ÖRTLICHE RAUMORDNUNG MARKTGEMEINDE GAMLITZ

Bebauungsplan 11 "Am Slatarriegel" - Änderung 01

Betrifft: Bebauungsplan 11 - Änderung 01 „Am Slatarriegel“
Fachliche Stellungnahmen zu den eingebrachten Einwendungen

Plan Nr.: BPL 11-Ä01/GA 18/01
 Datum: 17/06/2019
 Maßstab: Lageplan 1:1000

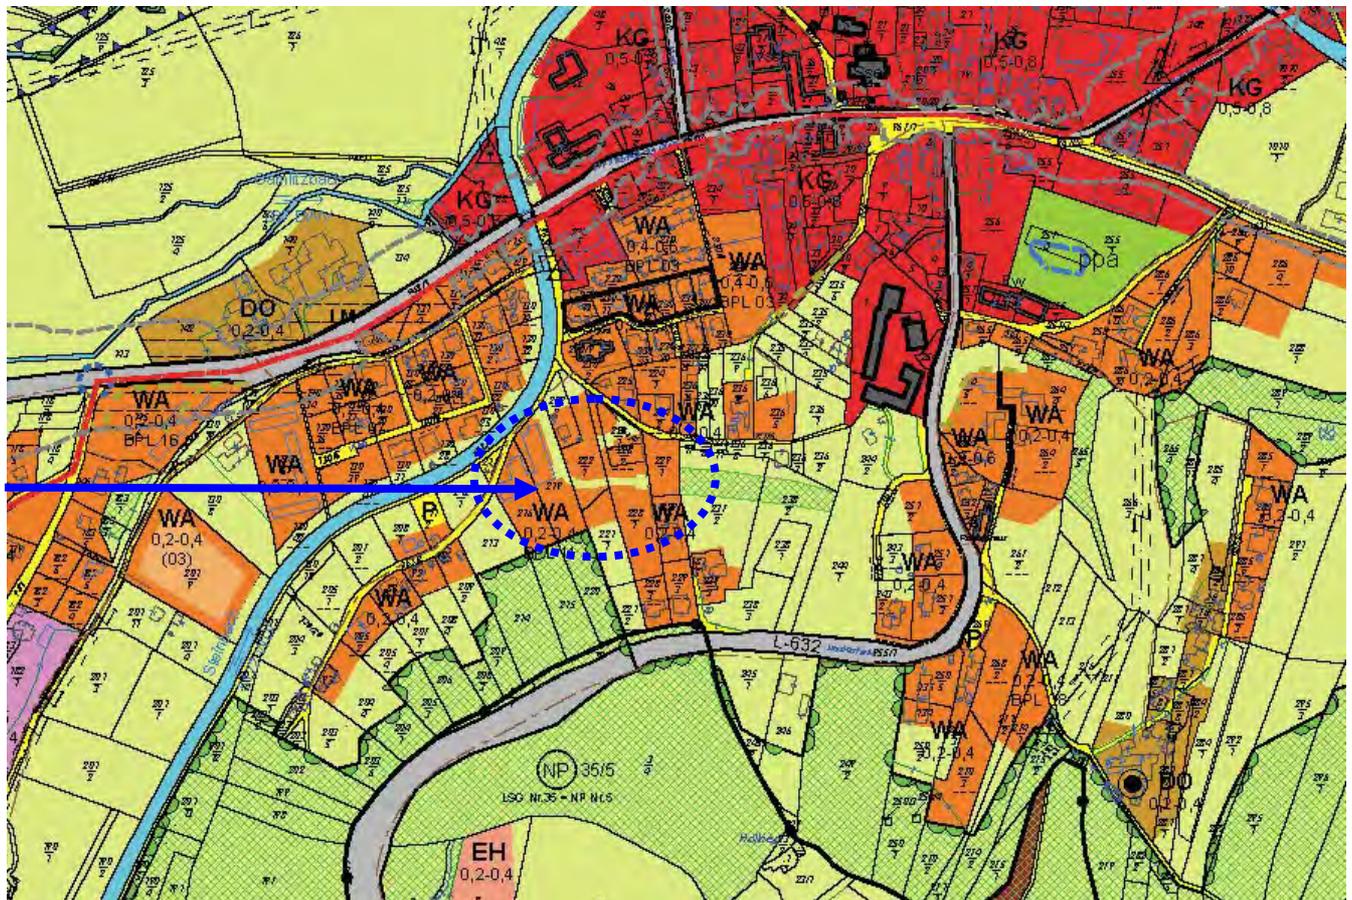
Im gegenständlichen Bebauungsplan sind zwei Zonen mit nutzungsbedingt unterschiedlichen Vorgaben festgelegt. Der Geltungsbereich dieser Zonen wird im Rechtsplan anscheinend durch unterschiedliche Grautöne angezeigt – zur eindeutigen Zuordnung sind dazu zumindest in der Legende entsprechende Punkte anzuführen oder ist die Zonentrennung durch andere Mittel eindeutig klarzustellen.

Die Kombination aus teils über die Zonen gezogenen, teils nicht vorhandenen Baugrenzlinien ist fachlich nicht nachvollziehbar. Insbesondere in Verbindung mit der Möglichkeit einer ortsunüblichen gekuppelten Bauweise und unbestimmt verschiebbaren Parzellengrenzen werden struktursprengende Gebäudelängen (insb. Zone 1), als auch eine zonenübergreifende Kupplung von Gebäuden möglich, wobei doch angezweifelt werden darf, dass dies tatsächlich der Gestaltungsabsicht des Bebauungsplanes entspricht.

Für das südöstlichste Grundstück der Zone 1 ist im Rechtsplan keine Hauptfirstrichtung festgelegt, so dass in Zusammenschau mit Pkt. 4.2.2. s) auch die Auslegung der (zu den Mindestinhalten zählenden) Höhenbeschränkung (talseitige Gebäudehöhe an der Traufenseite) unklar bleibt. Unklar ist überdies, wie diese Grundfläche erschlossen werden soll.

Zu a.) Zur Gänze berücksichtigt
Die Darstellung der Zonierung wurde in der Legende zum Rechtsplan ergänzt.

Zu b.) Nicht berücksichtigt
Bei dem gegenständlichen Verfahren handelt es sich um eine Änderung eines rechtskräftig bestehenden Bebauungsplanes, die Festlegungen der Baugrenzlinien, wie auch der Bebauungsstruktur wurden in ihrer grundsätzlichen Zielsetzung nicht abgeändert und sollen daher im Sinne der Rechtssicherheit auch beibehalten bleiben.

Bei dem südöstlichen Bereich handelt es sich – wie auch im Rechtsplan ersichtlich – um keine eigene Parzelle, es wurde für die längliche Parzelle lediglich eine Baugrenzlinie eingezogen, welche die Bebaubarkeit der zu steilen Hangbereiches ausschließen soll.
